Saksframlegg

Utvalg	Utvalgssak	Møtedato
Formannskap	65/22	14.06.2022

Utleggelse til offentlig ettersyn. Detaljreguleringsplan for Fredheim hytteområde

Kjøreatkomst

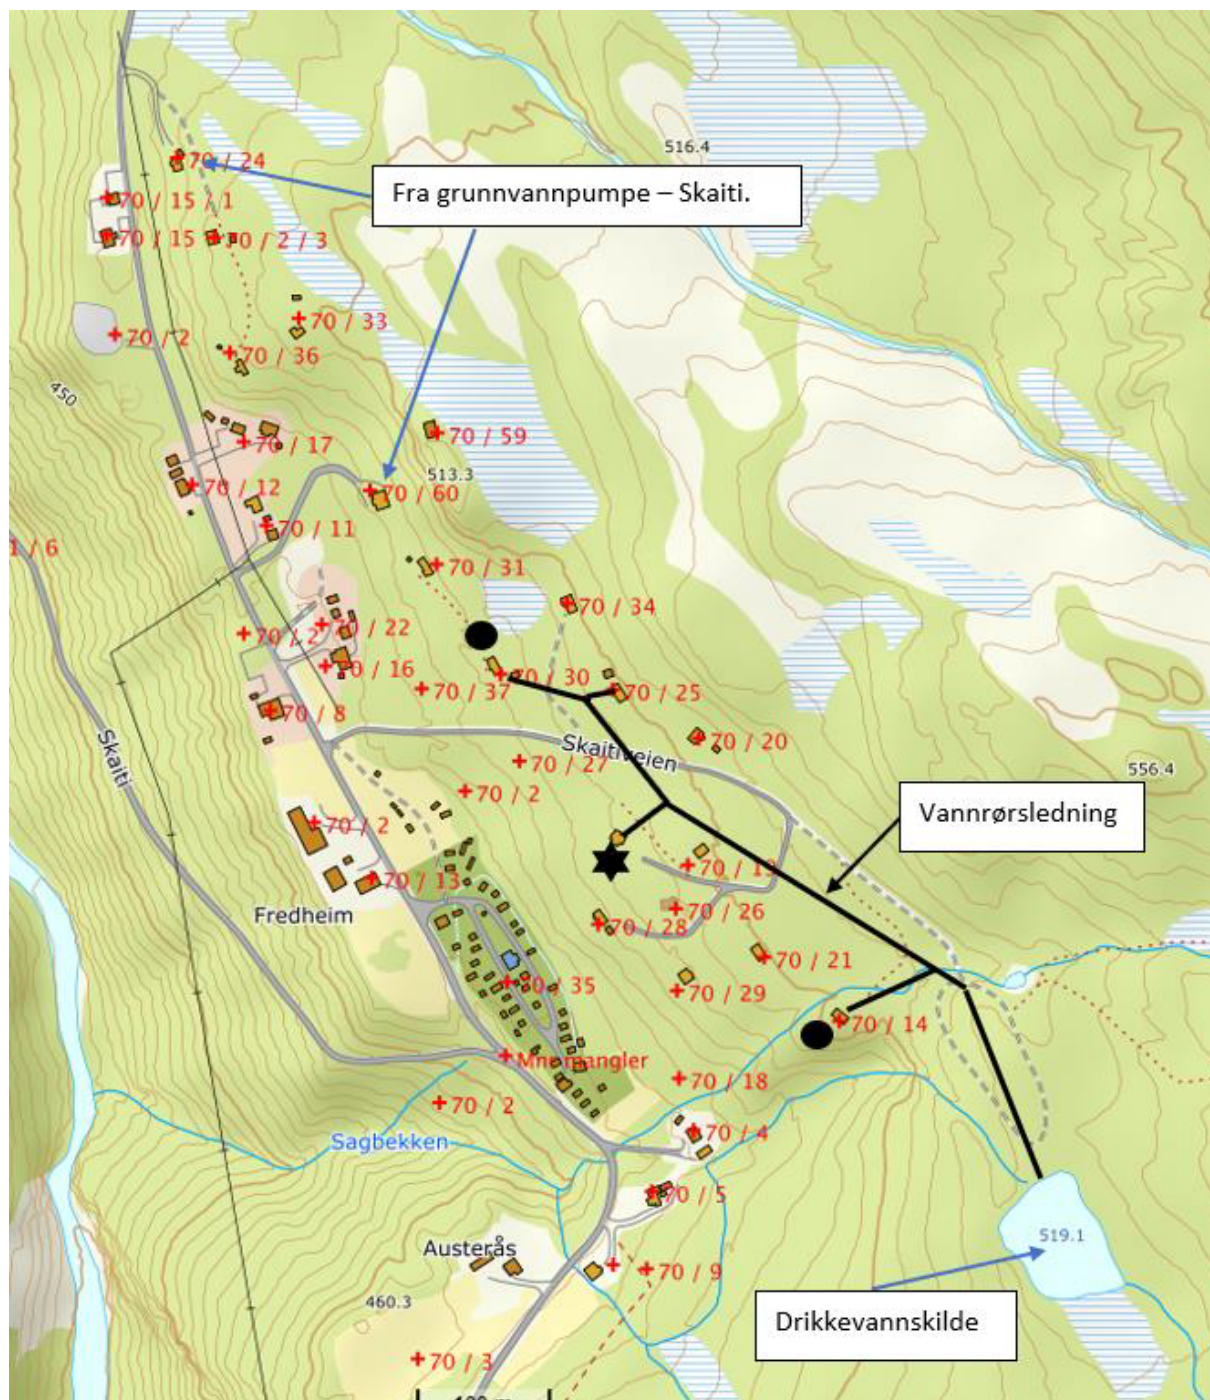
Atkomst til planområdet er fra kommunal vei Skaitiveien.
